Betr.: Planfeststellungsverfahren

„6-streifiger Ausbau der A 565 zwischen der Anschluss-stelle Bonn-Endenich und dem Autobahnkreuz Bonn-Nord in Bonn von Bau - km 10+ 108 bis Bau - km 11+ 900 einschließlich Brückenneubauten und Stütz- und Lärmschutzwänden sowie Entwässerungseinrichtungen“

hier: Einwendung des Verkehrsclub Deutschland VCD Bonn/Rhein-Sieg/Ahr e.V.

Anlage 14: Anzahl der PM10-Überschreitungstage im Planfall in einer Höhe von 1,5m
ü. Grund
Bezugsjahr: 2030
Grenzwert der 39. BImSchV: 35 Tage

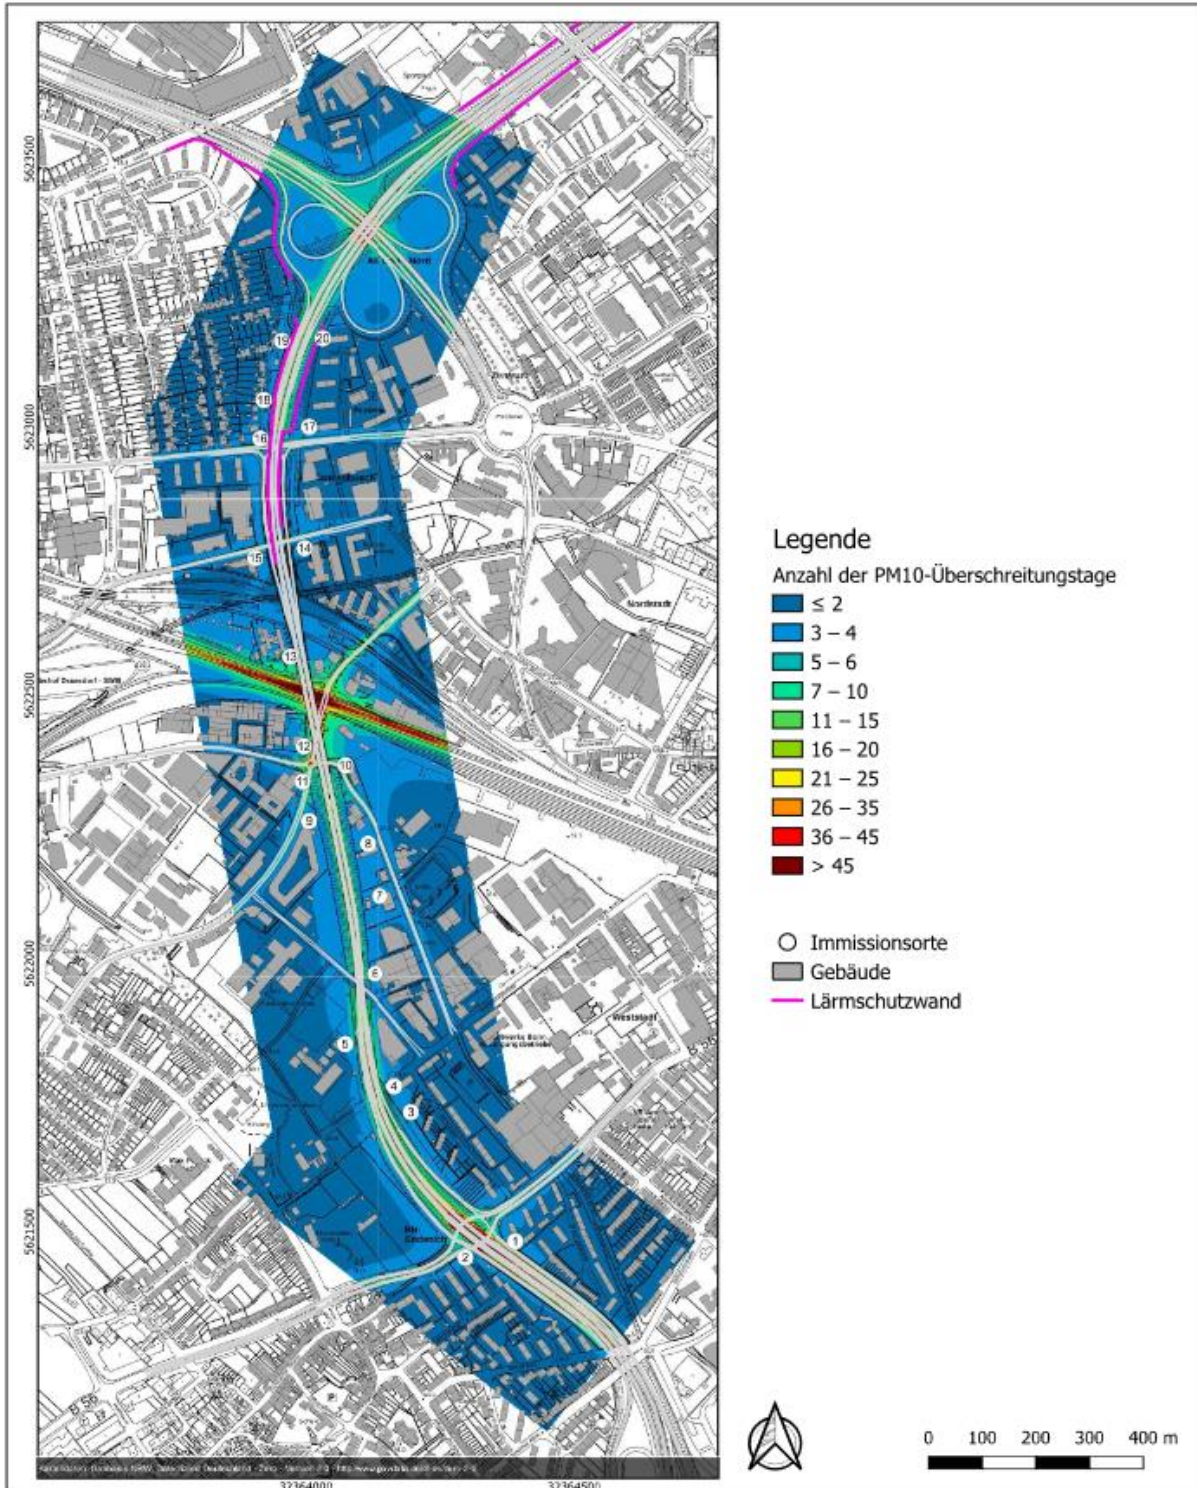
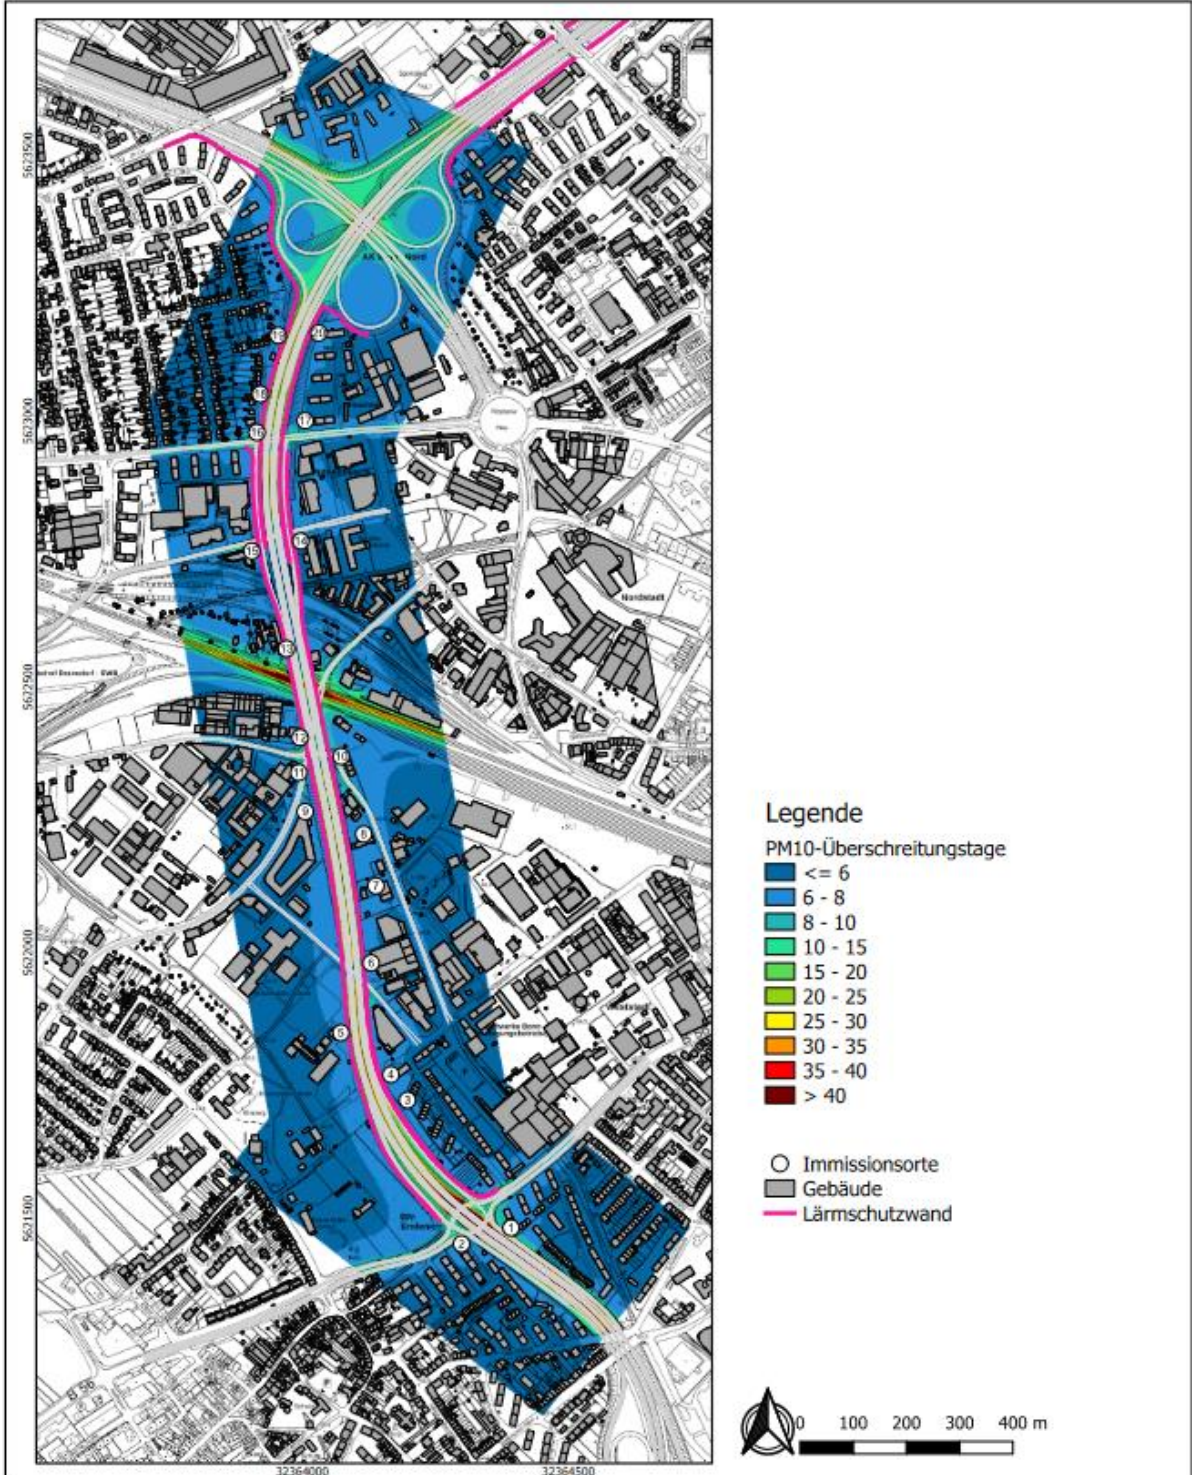
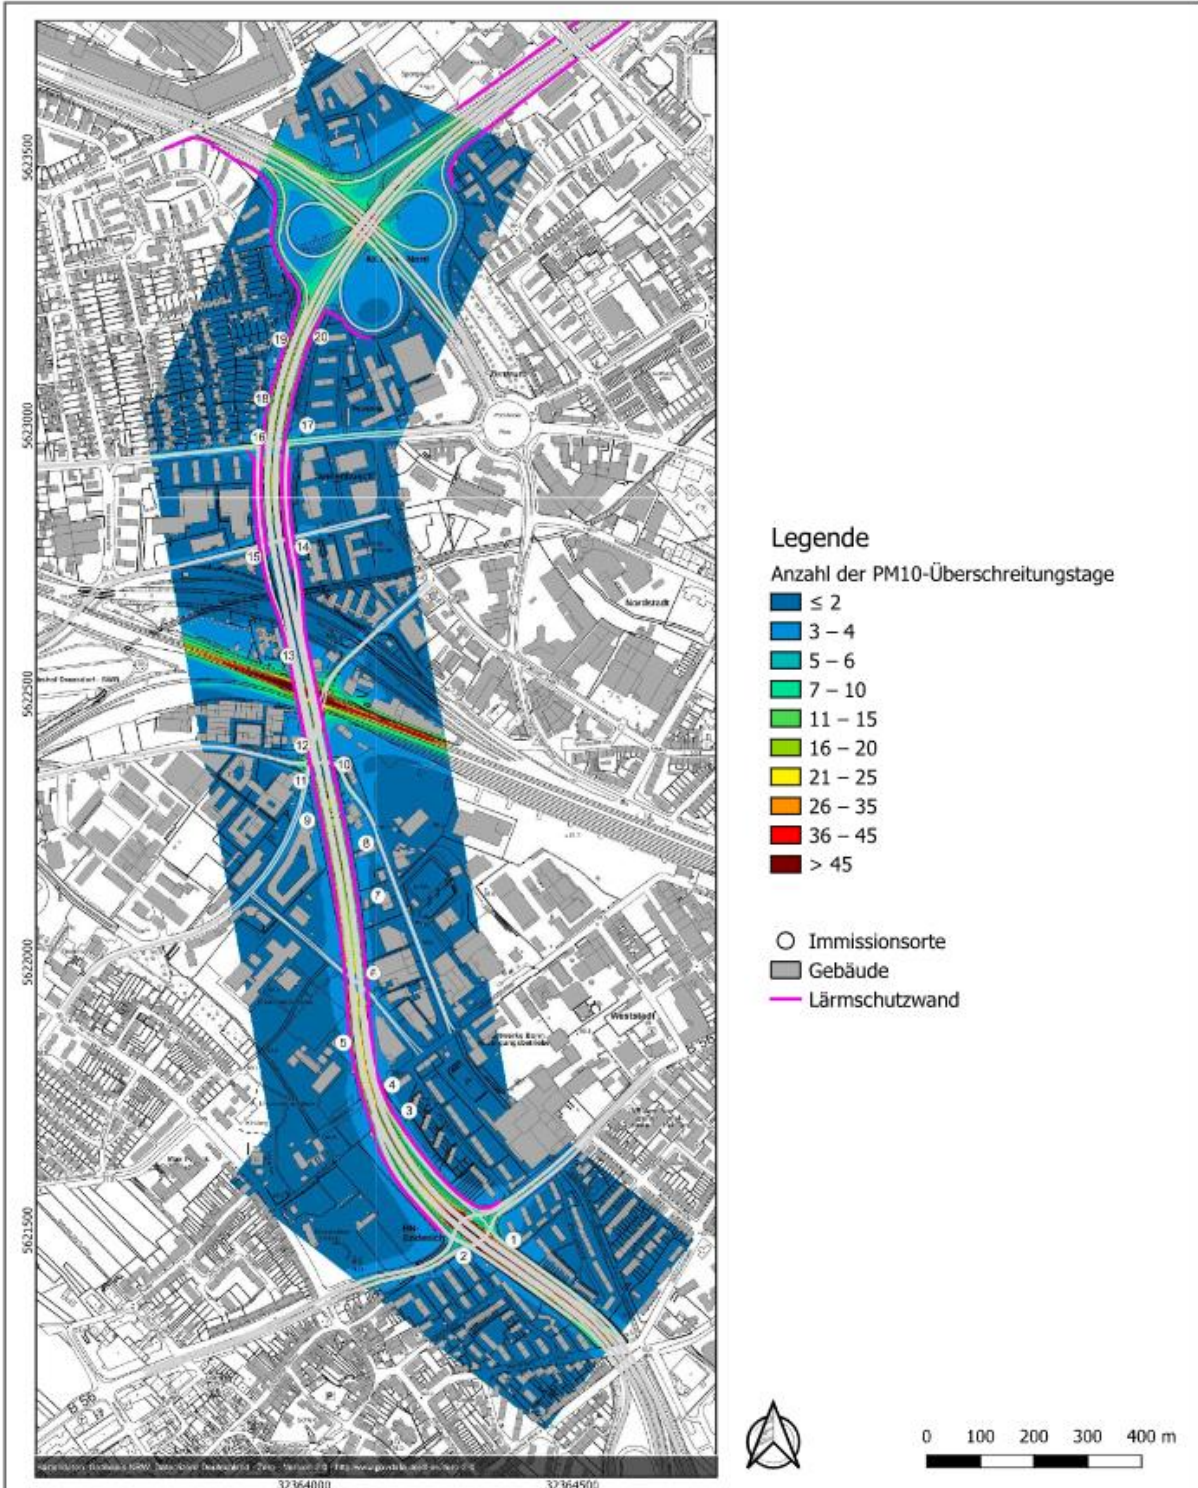
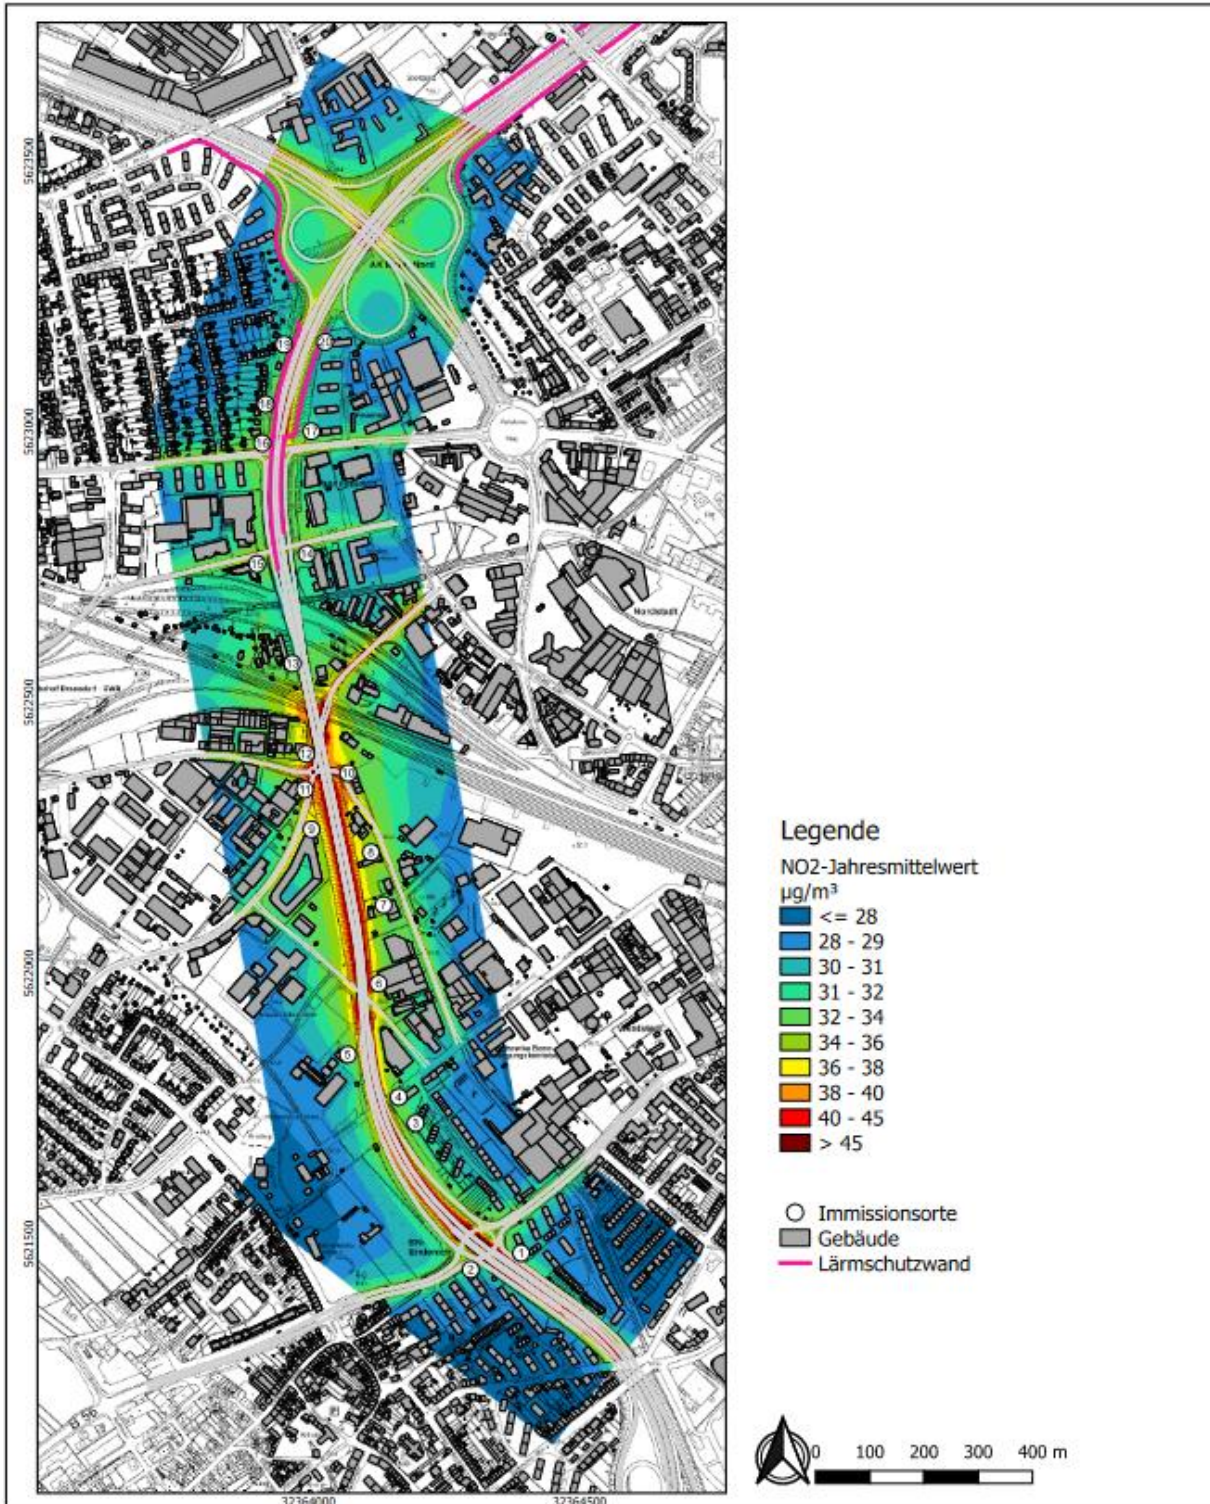
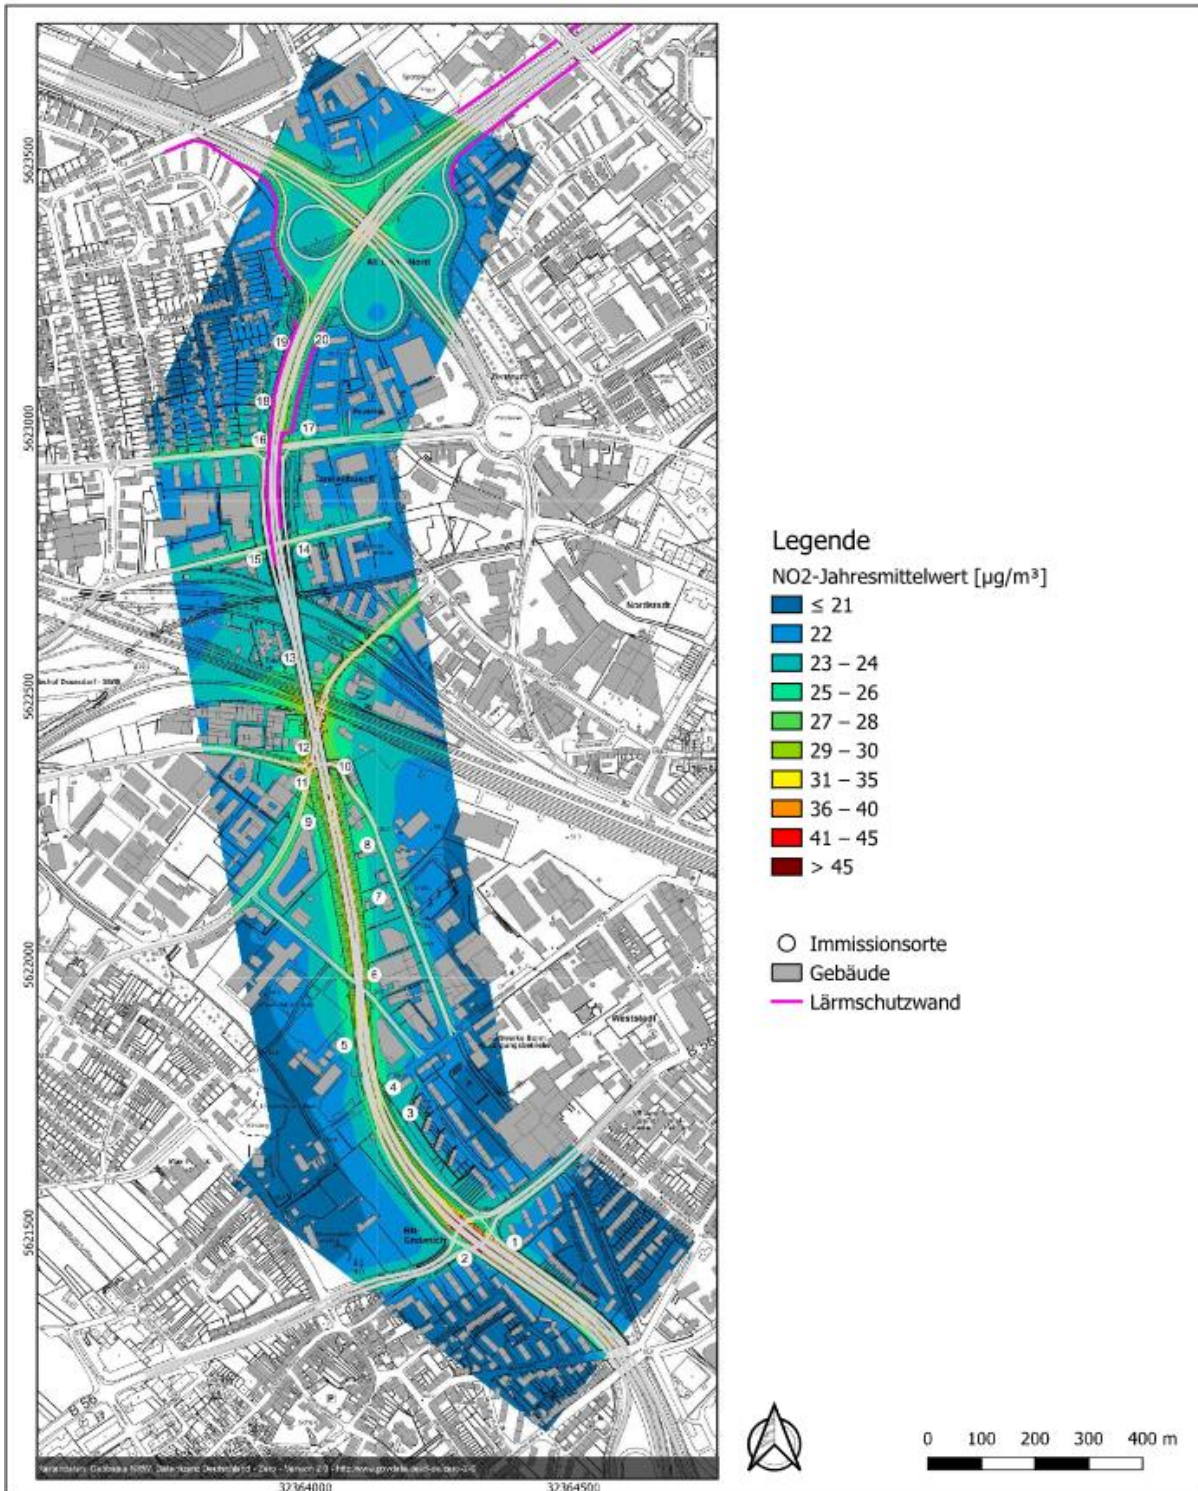
Unterschiedliche Darstellung und Ergebnis in den Abbildungen für PM_{2,5}, PM₁₀, NO₂:
In den Klimagutachten der Peutz Consult GmbH von 2020 und 2023 wird für die Darstellung der Feinstaubkonzentrationen PM_{2,5} die gleiche Abbildung mit jedoch unterschiedlichen Legenden genommen (siehe Abbildungen unten): In der Legende von 2020 steht die Farbe tiefblau für Werte ≤13 µg. In der Abbildung von 2023 entspricht tiefblau dem Wert ≤10 µg, dem vom EU-Parlament 2024 vorgeschlagenen Grenzwert für Feinstaub PM_{2,5} ab 2030. Der Leser soll offenbar beim Betrachten der Abbildung den Eindruck gewinnen, dass sich die vom Gutachter berechneten Feinstaubwerte in Zukunft unterhalb der Grenzwerte der Europäischen Union bewegen.
Die parallele Darstellung der PM_{2,5} und PM₁₀ aus den Unterlagen 2020 und 2023 sind unten gegenübergestellt.

Wie kommt es zu solch unterschiedlichen Legenden 2020/2023 für PM2.5 und PM10 sowie NO2-Immissionen? Sind die Unterschiede wissenschaftlich begründet? Welche Parameter wurden verändert? Liegen entsprechende neuere Untersuchungen vor? Was liegt den Untersuchungen zugrunde? Wieso gibt es keine „PM2.5-Überschreitungstage“ sondern nur „PM10-Überschreitungstage“? Wieso ist die Änderung in der Unterlage von 2023 gegenüber der Unterlage von 2020 nicht markiert???
